Bomen Effect Analyse
Meesterspad e.o, Bathmen

Status: Concept

Rapportage door: Ing. B. van der Weerden
Datum: 02 augustus 2017
Projectnummer: ETS1800
Rapportversie: 1

Figuur 1 Stedenbouwkundig plan (100.17.01.A.N.1)

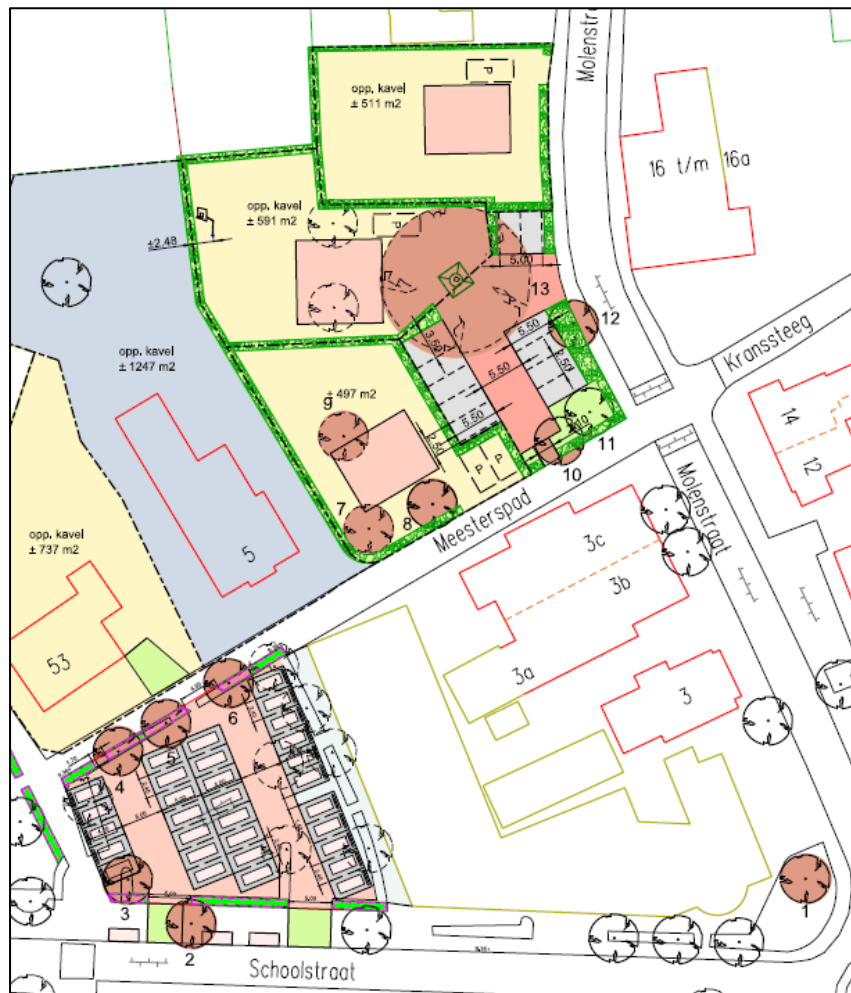
De aangeleverde projecttekening (100.17.01.A.N.1) geeft het voorgenomen stedenbouwkundig plan weer. De bomen (met hun kroonprojecties) staan op kaart weergegeven.

Figuur 7 Impactanalyse boom 1

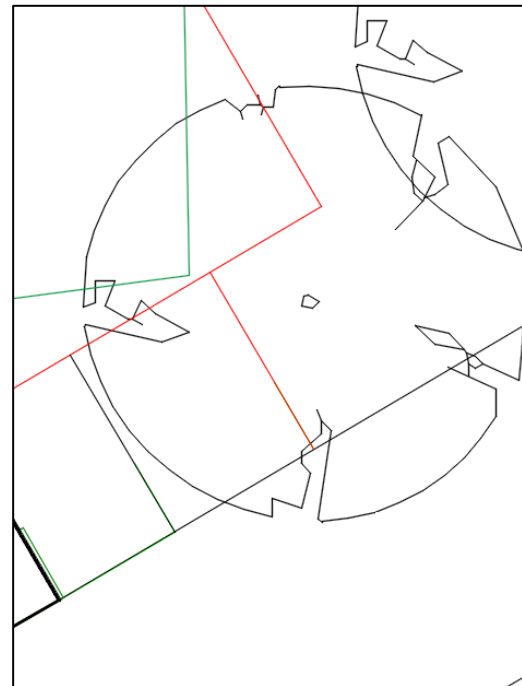
Conform het ontwerp wordt de parkeerstrook naast boom 1 uitgebreid met één extra parkeervak. Op figuur 7 is de bestaande groenstrook met een groene lijn aangegeven en het geplande extra parkeervak met een rode lijn. Het parkeervak komt op 1,50 meter uit hart boom te liggen. Hierdoor zal een groot deel van de bestaande groenstrook verdwijnen met mogelijk zware wortelschade tot gevolg. Ook bij boom 10 wordt een deel van de groenstrook omgevormd naar verharding (zie onderstaande tekening). De verharding komt tot 1 meter van de stam te liggen.

De groeiplaats van de paardenkastanje zal met circa 1,50 meter krimpen door de aanleg van het extra parkeervak. Omdat het niet mogelijk was om op deze locatie nader onderzoek uit te voeren naar de bodem en beworteling is niet duidelijk inzichtelijk hoeveel wortelschade hierbij zal ontstaan. Om dit exemplaar te handhaven verdient het de voorkeur om de huidige omvang van de groenstrook te handhaven.

Wanneer het parkeervak noodzakelijk is dient deze "boomvriendelijk" aangelegd te worden. Hiervoor zal een deel van de oppervlakkige wortels verwijderd worden waarna een sandwichconstructie toegepast kan worden. Deze bestaat uit 9 cm

hoge kratten die voor drukverspreiding zorgen en voorkomen dat de dieper liggende wortels afsterven door zuurstofgebrek.

Figuur 8 Impactanalyse boom 10

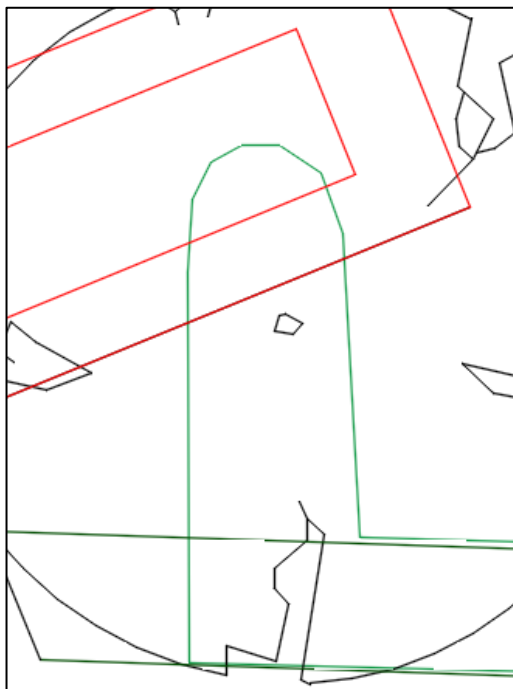
Door de aanleg van een inrit en uitbreiding van het parkeerterrein wordt aan twee zijden van boom 10, op circa 1 meter uit de stam, verharding aangelegd. De boom zal hierdoor een aanzienlijk deel van het wortelgestel verliezen, duurzaam handhaven is niet mogelijk.

Om de esdoorn te behouden dient de afstand van de verharding tot de boom vergroot te worden tot minimaal 2 meter. Verder is het raadzaam om de boom te snoeien en de groeiplaats te optimaliseren. Dit zal de compensatie van het wortelverlies verbeteren.

Figuur 9 Impactanalyse boom 3

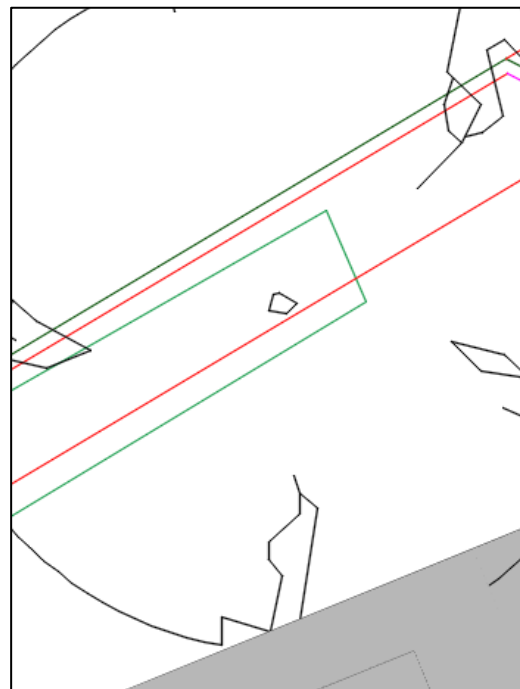
Conform het ontwerp zal een deel van de groenstrook waarin boom 3 staat bestraat worden. Het uitgraven van een cunet kan tot aanzienlijke wortelschade leiden. Op onderstaande tekening (figuur 9) is de huidige groenstrook weergegeven met een groene lijn. In het rood is de geplande uitbreiding van het parkeerterrein weergegeven. De nieuwe bandenlijn komt op circa 20 cm uit de stam te liggen.

Bomen 4, 5 en 6 staan aan de rand van het terrein in een haag. Conform het ontwerp zal de opsluitband van het toekomstige parkeerterrein circa 20 cm dichterbij de bomen geplaatst worden. Op bovenstaande tekening is de huidige bandenlijn in het groen weergegeven en de toekomstige in het rood. Hier is goed zichtbaar dat de nieuwe bandenlijn pal naast de stam loopt.

Het verplaatsen van de bandenlijn kan tot veel wortelschade leiden. Wanneer het voetpad achter de drie bomen ook wordt herstraat zal ook hier wortelschade optreden aan de oppervlakkige beworteling.

Deze vier bomen zijn niet duurzaam te handhaven wanneer het ontwerp wordt gerealiseerd. De werkzaamheden zullen dermate veel wortelschade veroorzaken waardoor de bomen versneld aftakelinen of zelfs instabiel worden.

Om de bomen in te passen dient het ontwerp zodanig aangepast te worden zodat de bestaande bandenlijn gehandhaafd blijft.

Het probleem wat hierdoor wel blijft bestaan is het gebrek aan doorwortelbare ruimte. Voor een gezond bomenbestand is het raadzaam om onder het parkeerterrein/voetpad doorwortelbare ruimte te realiseren. Dit kan mogelijk gemaakt worden door het toepassen van bomengranulaat of een sandwichconstructie onder de verharding.
